***”Progetto di rifacimento e potenziamento di un impianto eolico esistente, con la contestuale installazione di n. 24 aerogeneratori della potenza nominale unitaria di 6,1 MW ciascuno e delle relative opere di connessione alla RTN, per una potenza complessiva pari a 146,40 MW, ricadente nei Comuni di San Marco dei Cavoti, Molinara, San Giorgio la Molara, Baselice e Foiano di Valfortore, in provincia di Benevento.”della potenza complessiva nominale di 146,40 Mw proposto dalla società I.V.P.C. S.r.l. “ Procedura 8046***

## **ATTO DI OSSERVAZIONI**

## **OSSERVAZIONI**

Esposizione grafica per la corretta determinazione delle distanze tra macchine eoliche secondo quanto disposto dal Decreto Ministeriale 10/02/2010 - Linee guida per l'autorizzazione degli impianti alimentati da fonti rinnovabili

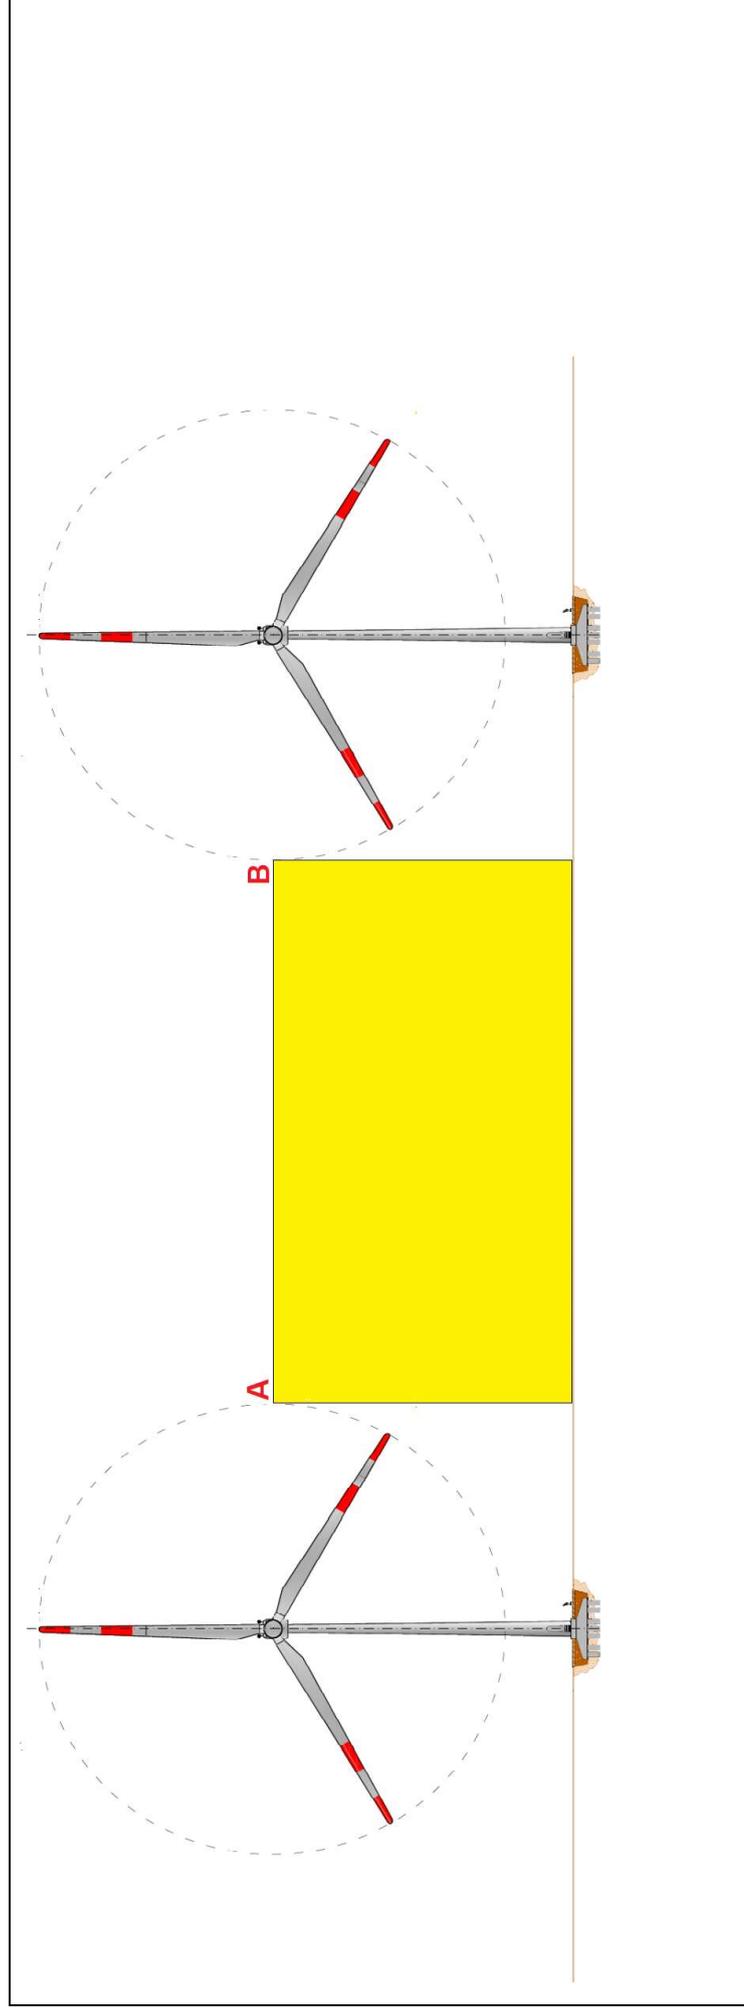
Il D. M 10/09/2010 è molto chiaro nell'esposizione dei termini. Infatti fa la differenza, che è sostanziale, quando parla di "distanza tra le macchine" e "distanza dalla base del sostegno". Quindi quando il legislatore ha inteso scrivere "distanza tra le macchine" si riferisce inconfutabilmente alla struttura formata dal sostegno, dalla navicella e dal rotore.

Pertanto, nella determinazione della distanza tra le macchine, i punti da prendere in considerazione al fine di un corretto calcolo sono i punti A e B che è quella risultante dalla proiezione a terra del punto più lontano della circonferenza descritta dal rotore.

**E' errata, quindi, la misurazione delle distanze esposte sulle relazioni tecniche presentate dalla I.V.P.C. in quanto la misurazione è stata effettuata dalla base dei sostegni e non dalla proiezione a terra del rotore.**

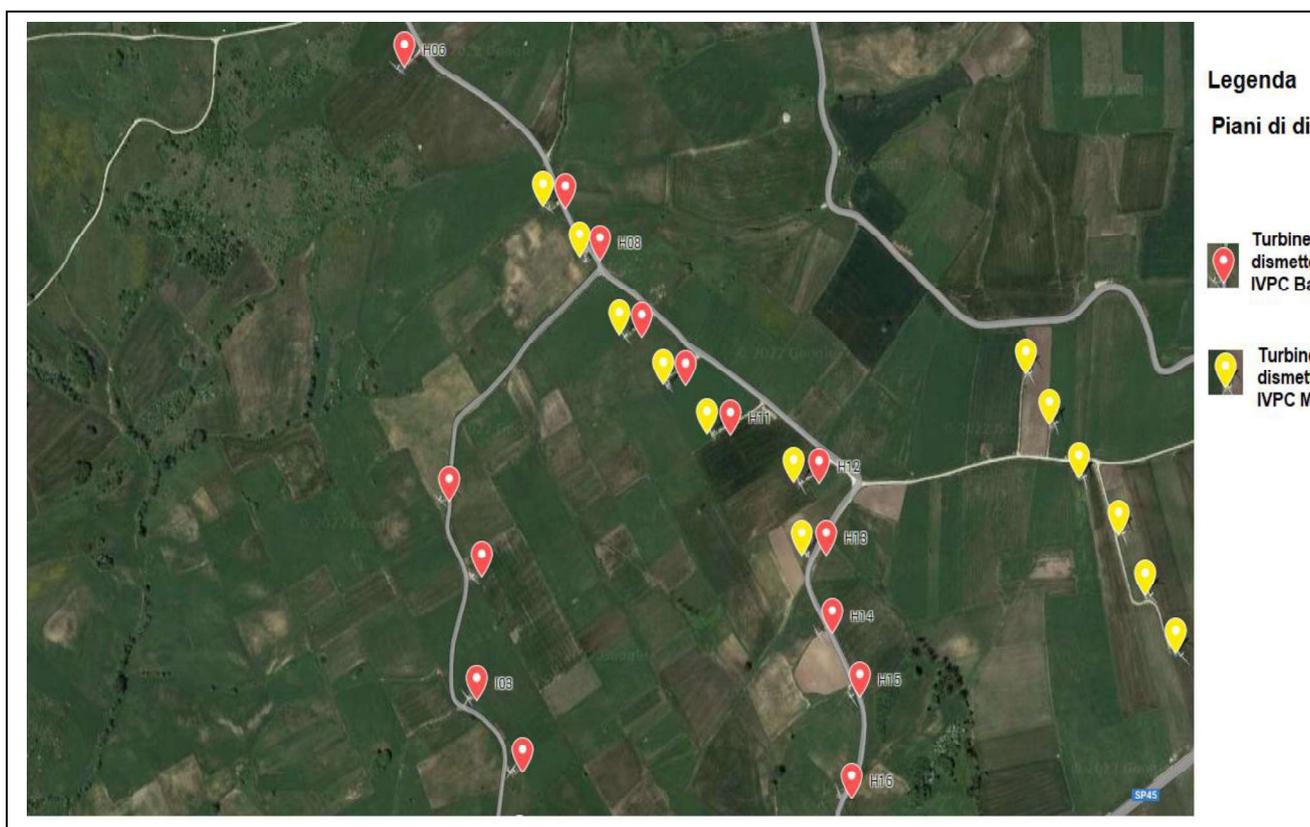
Il relazione alla si osserva che la distanza della turbina eolica denominata BAS03 non rispetta quanto disposto dalla lettera a) del punto 7.7, dell'Allegato 4 del D.M. 10/09/2010 in quanto la torre suddetta è stata progettata ad una distanza di 118 metri come da immagine seguente:

Si segnala comunque l'estrema vicinanza alle strade provinciali e nazionali delle turbine eoliche poste ad una distanza inferiore alla massima gittata calcolata nella "Relazione di calcolo della gittata massima di elementi rotanti per rottura accidentale della pala e suoi frammenti" che nelle conclusioni calcola in **m. 285** la massima gittata in caso di rottura degli organi rotanti.

Infatti le turbine eoliche più vicine alla ex Strada Statale 369 è:

Turbina MOL03 metri 190 dalla base le pal

Turbina MOL02 metri 218 dalla base del palo

Questa eventualità metterebbe in serio pericolo l'incolumità delle persone.
